Ontwerpbesluit Openbaar

Ons kenmerk: ACM/DE/2017/203111
Zaaknummer: 13.0358.53

Ontwerpbesluit van de Autoriteit Consument en Markt van [datum], kenmerk ACM/DE/####/#####, tot wijziging van de voorwaarden als bedoeld in artikel 12b, van de Gaswet, voor het aansluitpunt van gasaansluitingen in regionale gastransportnetten.

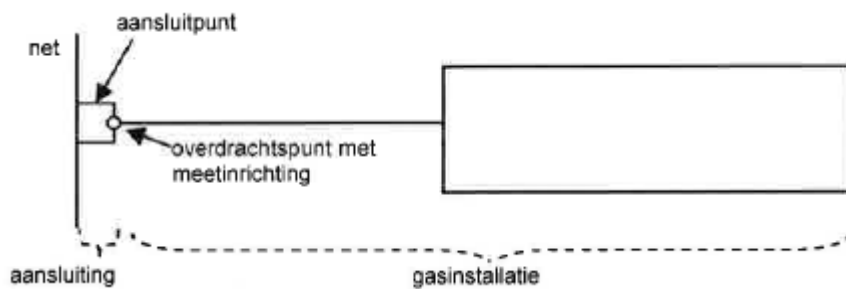
14. Als de regionale netbeheerder alleen een aansluitpunt aanlegt dan moet het aansluitpunt volgens Netbeheer Nederland als een volwaardige aansluiting worden gezien. Hierdoor zouden de meetinrichting en het overdrachtpunt zich direct achter het aansluitpunt moeten bevinden. Achter het overdrachtpunt bevindt zich dan de gasinstallatie van de aangeslotene. Deze gasinstallatie moet de aangeslotene zelf realiseren. De voorwaarden voor deze situatie heeft Netbeheer Nederland in het codevoorstel opgenomen. Deze situatie wordt in onderstaand schema weergegeven.
